*Ministero della cultura*

SOPRINTENDENZA SPECIALE PER IL PIANO  
NAZIONALE  
DI RIPRESA E RESILIENZA

*Oggetto:* [ID\_VIP: 7500] - Costruzione ed esercizio di un impianto agrivoltaico denominato "Agrivoltaico Piano del Carro" della potenza di 19.712,16 kWp (18.200,00 kW in immissione) integrato con tecnologia di accumulo (storage), da realizzarsi nel Comune di Irsina (MT) su terreni agricoli nonché di tutte le relative opere connesse ed infrastrutture necessarie alla connessione alla RTN, da realizzarsi nel territorio comunale di Oppido Lucano (PZ) in prossimità della esistente Stazione Elettrica (SE) Oppido.

**Parere tecnico-istruttorio.**

Figura 2 - Stralcio da elaborato A.12.a 4 – Carta dei vincoli dell’area – Vincoli paesaggistici

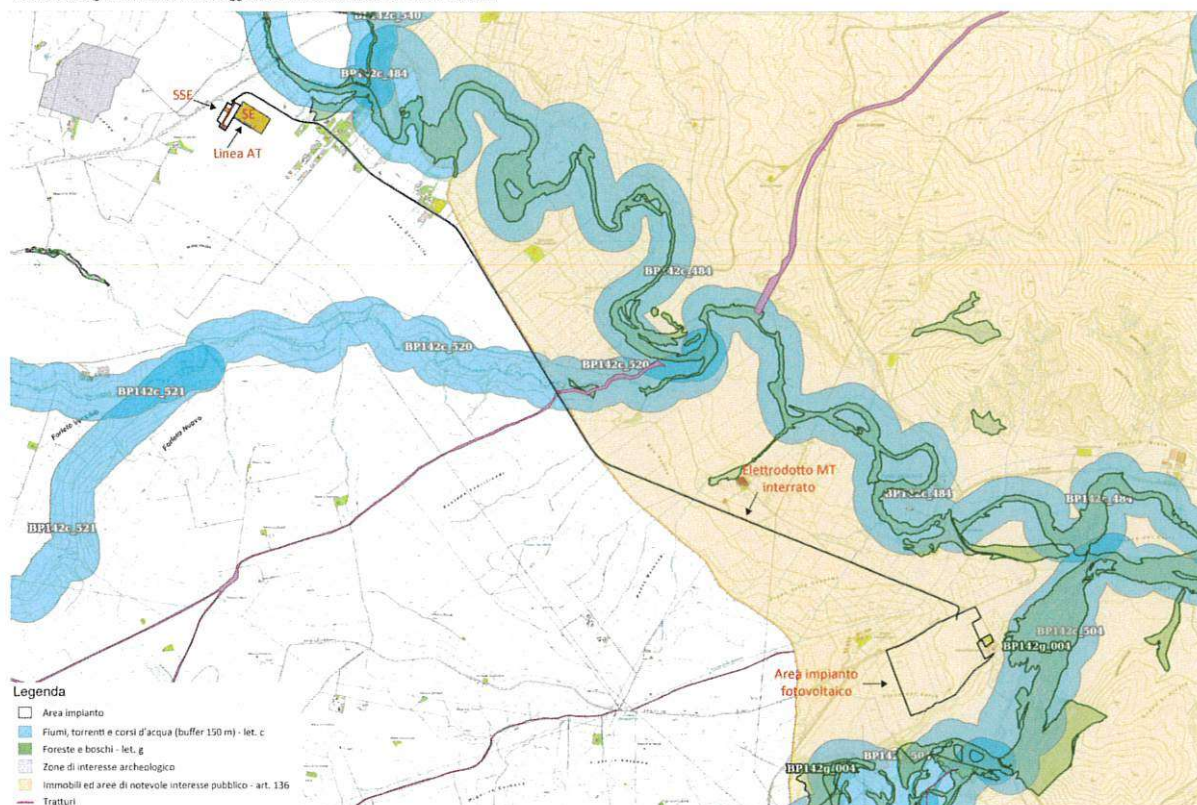
- l'impianto fotovoltaico e le opere di connessione, per gli aspetti percettivi, produrrebbero interferenze nei confronti degli elementi sensibili costituiti da beni tutelati ai sensi dell'art. 10 del D.Lgs 42/04 (in particolare il tratturo 215\_Tolve - Gravina), dalla viabilità di interesse locale, da strade panoramiche, da strade a valenza paesaggistica e dalle componenti diffuse del paesaggio (come boschi, corsi d'acqua, masserie), in considerazione anche degli effetti cumulativi derivanti dalla compresenza di altri impianti FER, già in esercizio e in fase di istruttoria;

Figura 3 - Stralcio da elaborato A.12.a 4 - Carta dei vincoli dell'area - Aree non idonee LR 54/2015

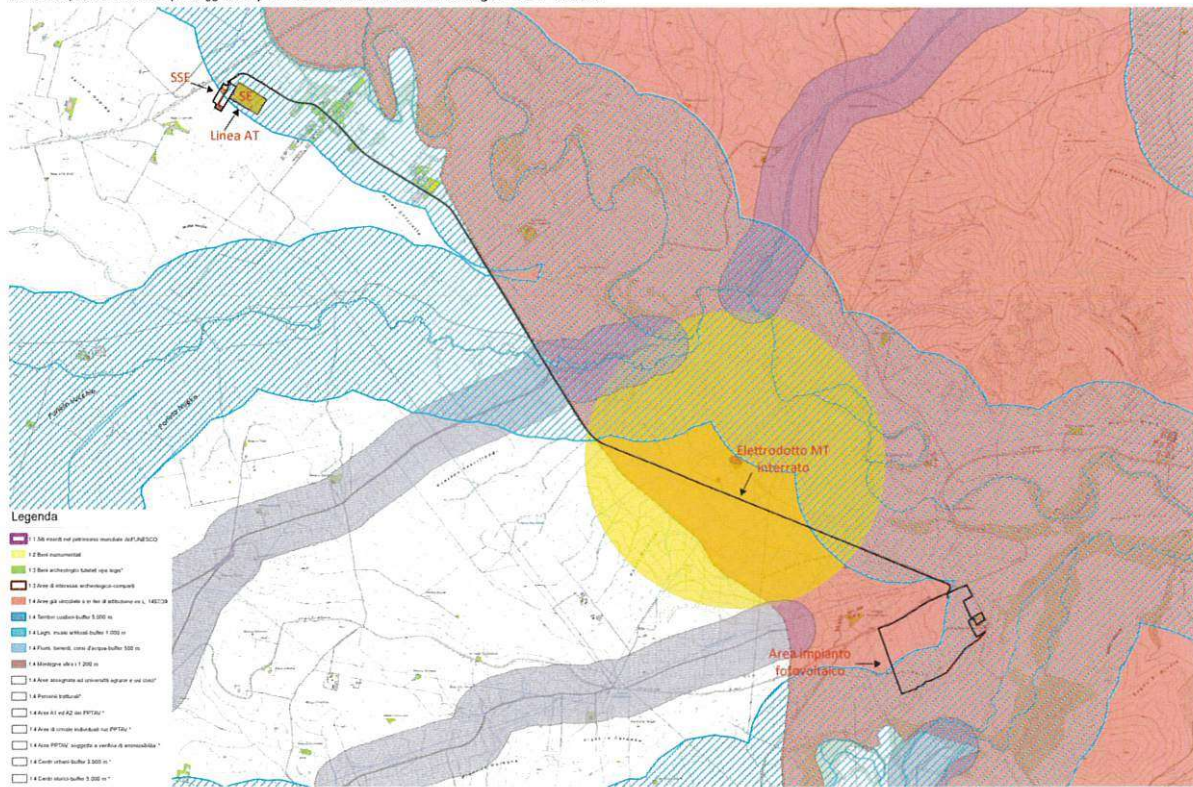
**CONSIDERATO E VALUTATO** inoltre che, ancora in riferimento alle “**aree e siti non idonei**” ai sensi della L.R. 54/2015, l’impianto ricade interamente in area non idonea in quanto caratterizzata da **elevata capacità dell’uso del suolo** (categoria I della Carta della capacità d’uso dei suoli ai fini agricoli e forestali) e che le opere previste dal progetto in esame hanno **interferenze con le fasce di rispetto** previste dalla suddetta legge regionale in quanto l’impianto è direttamente interessato dai buffer dei tratturi Tolve – Gravina, Tolve – Irsina e di Montepiano. In particolare, dall’analisi della foto aerea e della cartografia IGM, si evince che il tratturo Tolve – Irsina prosegue verso est, anche nel tratto in cui non appare cartografato nella carta dei vincoli, passando a monte del “Villaggio Piano del Carro” e convergendo, insieme con il tratturo di Montepiano, nell’area interfluviale compresa tra la Fiumara di Tolve e il corso del Bradano, dove si prevede di posizionare l’impianto.
